COMMISSIONE TECNICA DI VERIFICA DELL'IMPATTO
AMBIENTALE – VIA E VAS

**Oggetto: [ID: 8108] Istruttoria VIA - Disattivazione dell'impianto Ispra1 - Fase 1, Proponente SOGIN S.p.A.
Richiesta di integrazioni**

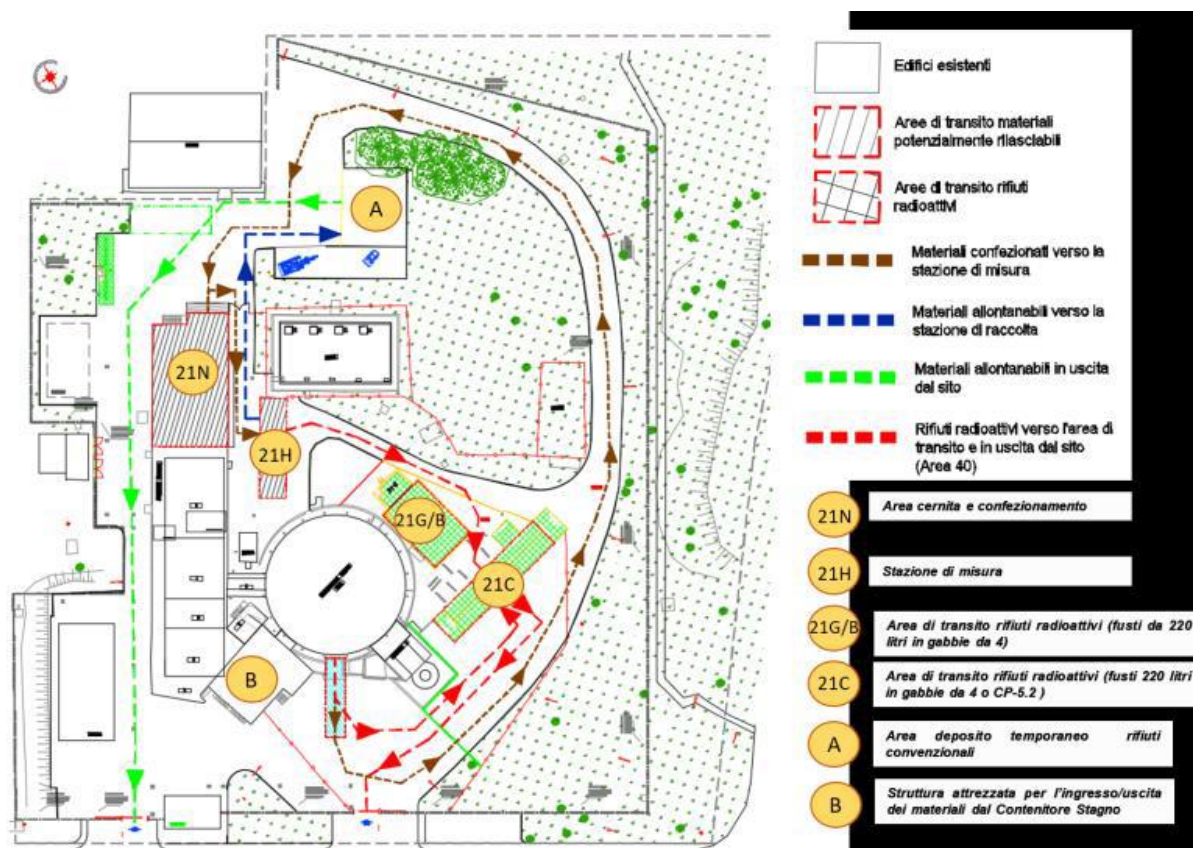
Nella figura sopra riportata (tratta dallo SIA aprile 2022 a pag. 148) è possibile notare rappresentati i diversi percorsi previsti, definiti “wasteroute”:

Sia nell' Allegato 2 Cantierizzazione (allo SIA) che nella relazione nei paragrafi dedicati dello SIA (cap.6, integrazioni aprile 2022) sono descritte le aree preposte alla movimentazione e transito dei mezzi di trasporto dei materiali e rifiuti ma non sono specificate le caratteristiche stradali, ad eccezione dello spessore del manto stradale.

Inoltre, si rileva le figure della “wasteroute” nei documenti “I1_IS_00019_rev_00” e “I1_IS_00013_rev_00” e quella riportata a pag.143 dello SIA (integrazioni aprile 2022) non risultano coincidenti.

INTEGRAZIONE - Si ritiene necessario produrre con elaborati grafici la sezione stradale interna all'impianto ISPRA1 e descrivere quali strade saranno adeguate a quelle esistenti e quelle che verranno realizzate ex novo per le attività di cantiere.

Inoltre, si ritiene necessario indicare univocamente in un nuovo elaborato “cantierizzazione” le direzioni di marcia dei mezzi di trasporto dei materiali allontanabili e non verso le diverse aree di transito individuate.

Figura 10-8 Curve isofoniche - Impatto acustico dell'interferenza dei cantieri civili per l'Impianto Ispra1 e per il Complesso INE

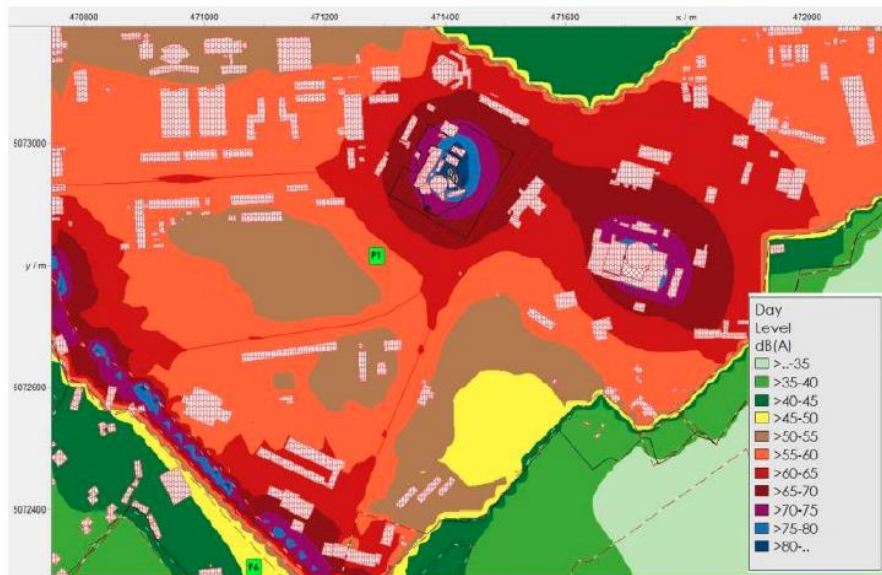
Quindi, relativamente al superamento del valore limite assoluto calcolato presso le aree limitrofe agli impianti ISPRA1 e Complesso INE, dalla Figura 10-8 risulta evidente che gli edifici e le aree limitrofe ai due impianti saranno interessati dal disturbo acustico connesso alle attività di cantiere ipotizzate in sovrapposizione temporale.

Vale evidenziare che la sovrapposizione temporale ipotizzata avrebbe comunque una durata limitata a circa 10 giorni ma in ogni caso dovranno essere adottate opere di mitigazione temporanee per tutta la durata di entrambe le attività (barriere antirumore intorno alle zone di lavoro).” (c.f.r. pag. 417 del doc. “SIA”, cod. NP VA 01874_Rev01).

Alla luce di quanto emerso in precedenza si fa presente che il Proponente, sulla base della rivalutazione del rumore residuo *LR*, dovrà effettuare presso i punti ricettori P2÷P7 la verifica dei limiti assoluti di immissione, emissione e differenziali tenendo conto dei livelli emissivi simulati sia per il solo cantiere ISPR1 sia nel caso di cumulo con il Cantiere per le Demolizioni convenzionali del Complesso INE, previsti dal progetto.
